RELATÓRIO DE ESTUDO DE IMPACTO DE VIZINHANÇA - REIV

NOVO MATER DEI

Protocolo: 31.00752967/2024-70
Interessado: José Salvador Silva
Relatoria: Pedro Valle Vargas Maia Portes

REIV 2615/24

Figura 1 :Área de abrangência proposta para o projeto executivo viário
Fonte: Anexo SUOTRAN – Novo Mater Dei, 2026.

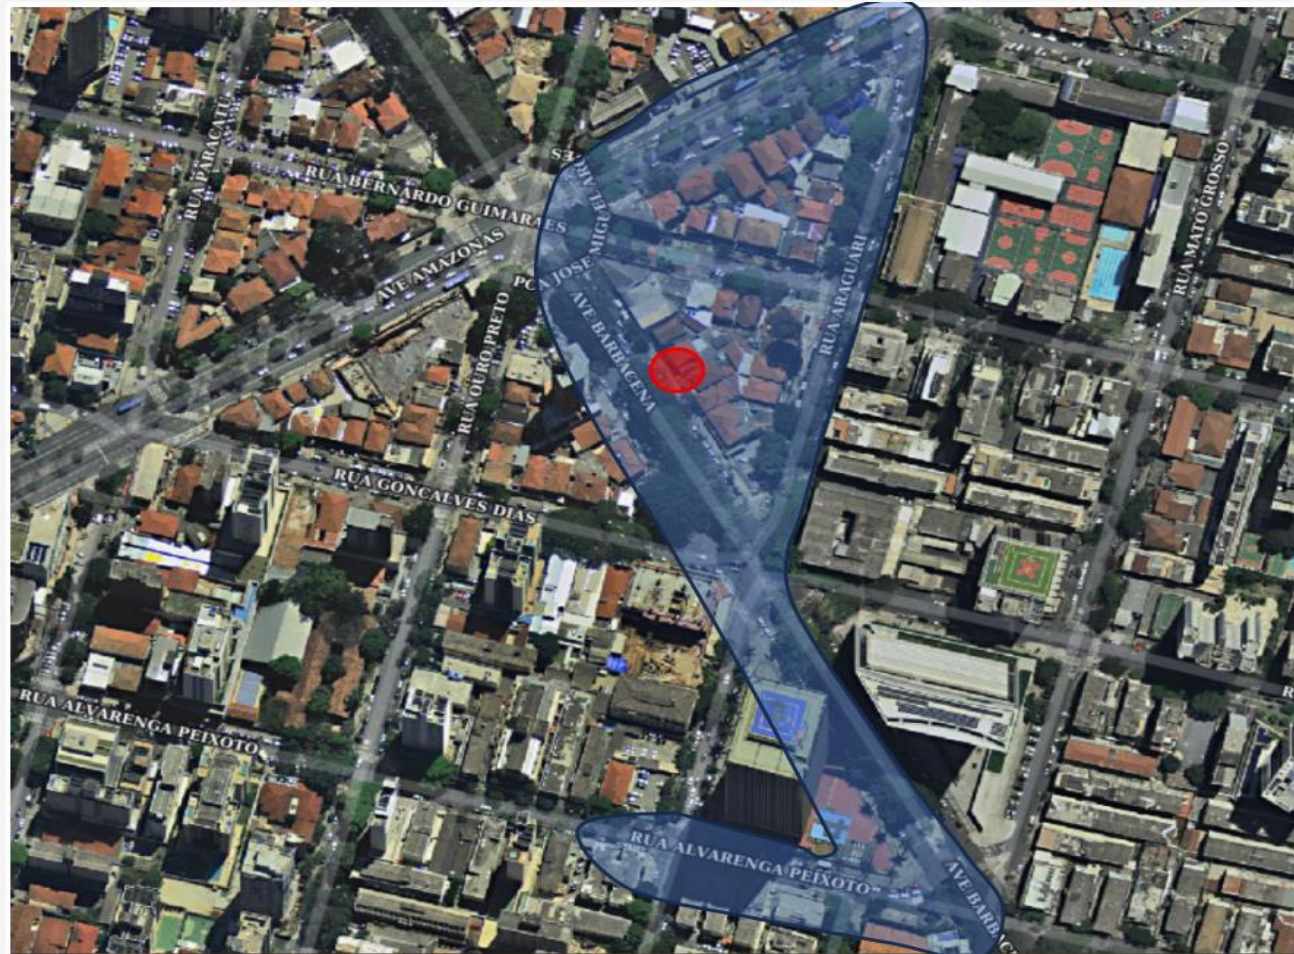
Nota 18: A implantação do Hospital Mater Dei - Unidade Avenida Barbacena gerará impactos diretos na circulação viária da região, especialmente nos fluxos de entrada pela Av. Barbacena e de saída pela Rua Araguari. Destaca-se que a interseção da Av. Amazonas com a Rua Araguari já opera atualmente em condição crítica de desempenho, com elevados atrasos e formação de filas nos horários de pico. Os estudos complementares indicaram como solução viável a restrição do movimento de conversão à esquerda da Avenida Amazonas para a Rua Araguari para os veículos em geral, mantendo-se a conversão permitida exclusivamente aos veículos do transporte coletivo. Nessa configuração, os demais veículos tendem a utilizar prioritariamente a rota alternativa formada pela Rua Alvarenga Peixoto e pela Av. Barbacena, o que justifica a adoção de intervenções voltadas à ampliação da capacidade operacional dessas vias, bem como a otimização da programação semaforica da interseção entre a Av. Amazonas e a Rua Araguari. Nesse cenário, deverá ser aprovado projeto executivo viário contemplando ajustes de geometria, implantação e readequação dos rebaixamentos de meio-fio para pedestres e revisão, adequação e complementação da sinalização viária (horizontal, vertical e semaforica), dentro da área de abrangência abaixo e conforme orientações a seguir:

a) A área de abrangência a ser considerada é composta pelas seguintes vias e suas interseções: Rua Alvarenga Peixoto entre Rua Araguari e Av. Barbacena, Av. Barbacena entre Rua Alvarenga Peixoto e Av. Amazonas, Rua Araguari entre Av. Barbacena e Av. Amazonas, Rua Bernardo Guimarães entre Praça José Miguel Arges e Rua Araguari e Av. Amazonas entre Av. Barbacena e Rua Araguari conforme figura acima;

b) O projeto deve contemplar: (1) restrição do movimento de conversão à esquerda da Av. Amazonas para a Rua Araguari para os veículos em geral, mantendo a conversão permitida exclusivamente para os veículos do transporte coletivo; (2) a substituição do estacionamento em ângulo de 45° por estacionamento paralelo na Rua Alvarenga Peixoto, no trecho compreendido entre a Rua Araguari e a Av. Barbacena; (3) adequações geométricas na interseção da Rua Dias Adorno, Rua Alvarenga Peixoto e Av. Barbacena para ampliação de sua capacidade operacional; (4) retirada das vagas de estacionamento do lado da Av. Barbacena, entre as ruas Mato Grosso e Araguari (neste sentido), associada à reconfiguração do canteiro central existente, possibilitando a implantação de três faixas de circulação nesse trecho; (5) relocação das vagas destinadas às motocicletas para o sentido oposto do referido trecho da Av. Barbacena; (6) a revisão, adequação e complementação da sinalização viária horizontal, vertical e semafórica em toda a área de abrangência, incluindo a implantação de sinalização indicativa para orientação dos condutores quanto à rota alternativa pela Rua Alvarenga Peixoto, podendo contemplar trechos situados fora da área de abrangência quando necessários ao adequado direcionamento dos fluxos veiculares; e (7) a reprogramação semafórica das interseções envolvidas, em especial da interseção da Av. Amazonas com a Rua Araguari, de forma a compatibilizar os novos padrões de circulação decorrentes da restrição da conversão à esquerda para os veículos em geral, possibilitando a redistribuição dos tempos de verde em favor dos movimentos da Rua Araguari e contribuindo para melhoria das condições operacionais, do desempenho da interseção, da capacidade viária e da fluidez do tráfego na região.

c) O projeto executivo viário deve ser elaborado utilizando levantamento planialtimétrico cadastral atualizado e aplicando as orientações estabelecidas no Manual de Elaboração de Projetos Viários para o Município de Belo Horizonte, os dispositivos legais contidos no Código de Trânsito Brasileiro (CTB), seus Anexos, resoluções e Manuais de Sinalização publicados pelo CONTRAN/DENATRAN, bem como o Manual de Práticas de Estacionamento em Belo Horizonte (maio de 2010), o Código de Posturas do Município de Belo Horizonte e as normas de acessibilidade NBRs 9050/2020 e 16537/2016 e outras legislações vigentes.

d) Deve ser verificada, no âmbito do projeto executivo de sinalização semafórica, a necessidade de substituição do controlador semafórico e de implantação de laços detectores de veículos na interseção da Avenida Amazonas com a Rua Araguari, de forma a viabilizar a reprogramação semafórica proposta e assegurar o adequado desempenho operacional da interseção.
